## WYTYCZNE DZIAŁU ROZWOJU PRZESTRZENI PUBLICZNEJ

### Dla remontu **ul. Wesołej** ujętej w Miejskim Programie Modernizacji Chodników

ul. Wesoła – remont istn. chodników wraz z remontem nawierzchni bitumicznej jezdni

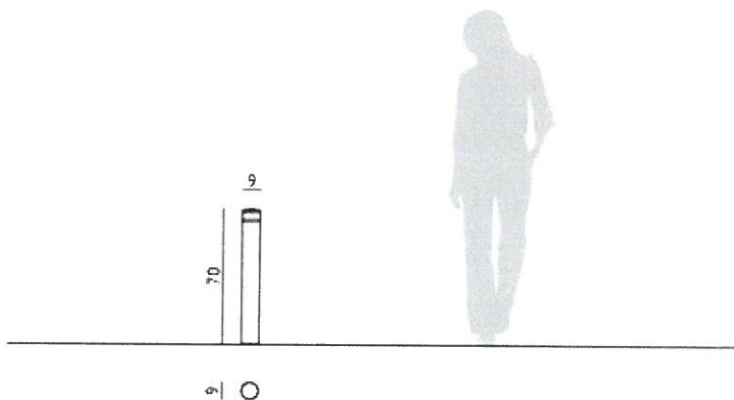
- Chodnik po stronie wschodniej, pomiędzy wjazdem na teren przychodni a dojściem do furtki należy poszerzyć do 1,5m.
- Zaleca się wykonanie chodnika po wschodniej stronie ulicy na całej długości ulicy Wesołej.

## SŁUPEK – WZÓR

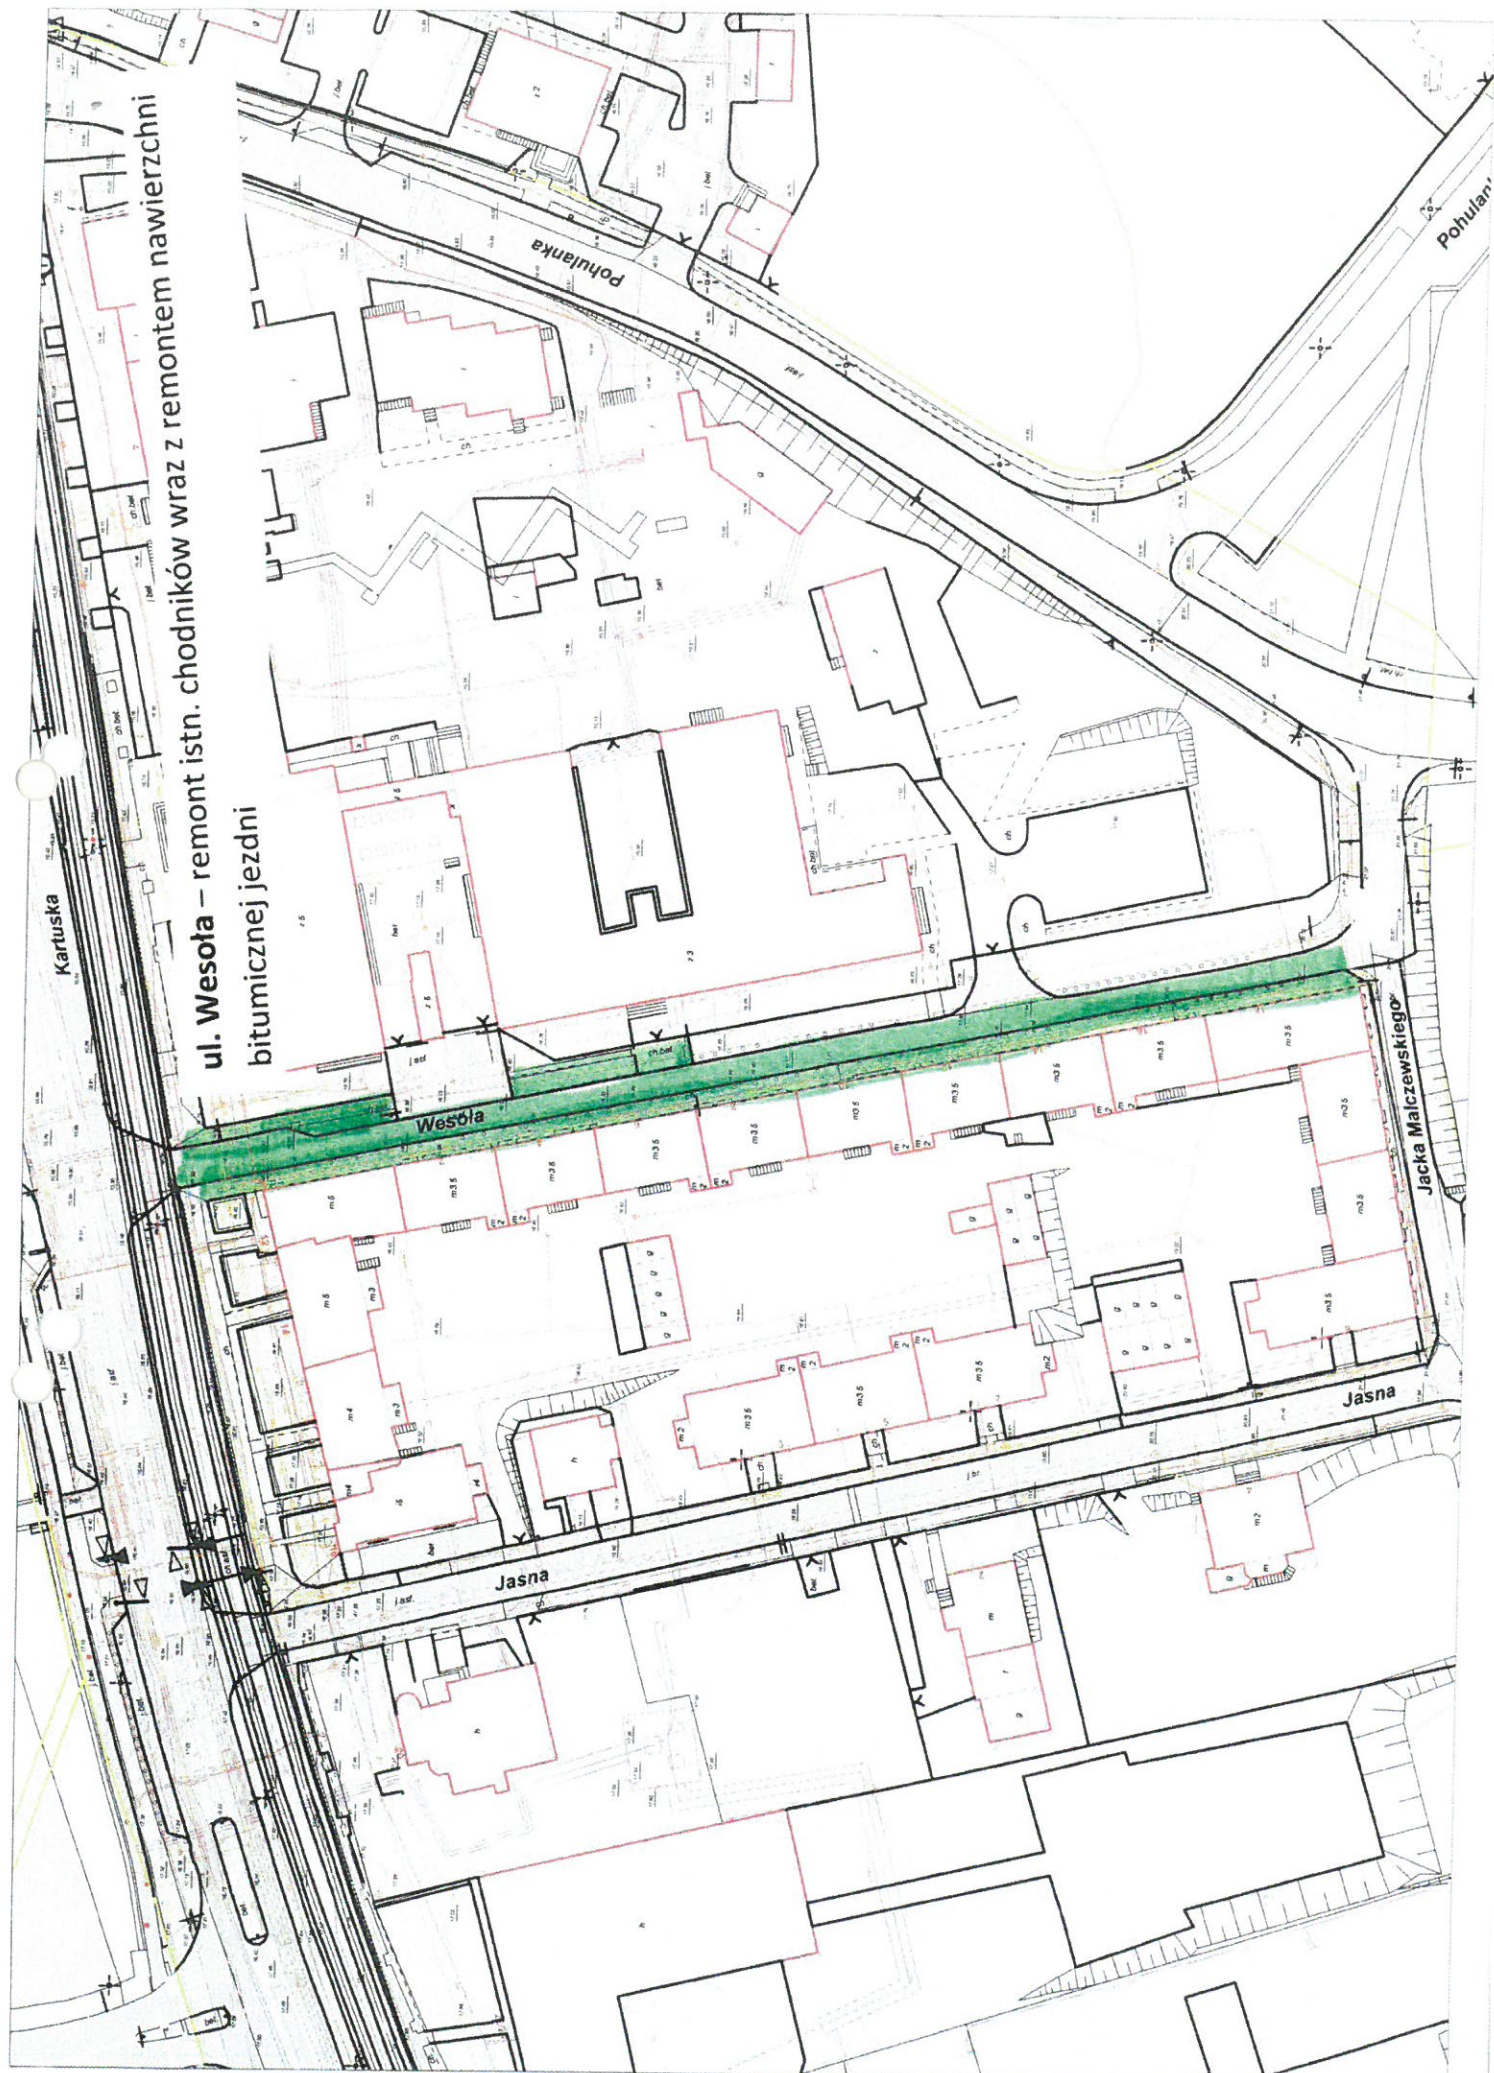
- Należy wykonać z płytek betonowych gładkich 30x30 cm w kolorze szarym, w układzie ciosowym (z przesunięciem).
- Należy zamontować słupki wygradzające zgodne ze wzorem w załączniku.

Wysokość: 70 cm

Średnica: 9 cm

Stal ocynkowana lakierowana proszkowo i kompozyt polimerowy lakierowany

Grafit, RAL 7016, wykończenie powłoki: mat struktura

Poprzez zabetonowanie rury kotwiącej
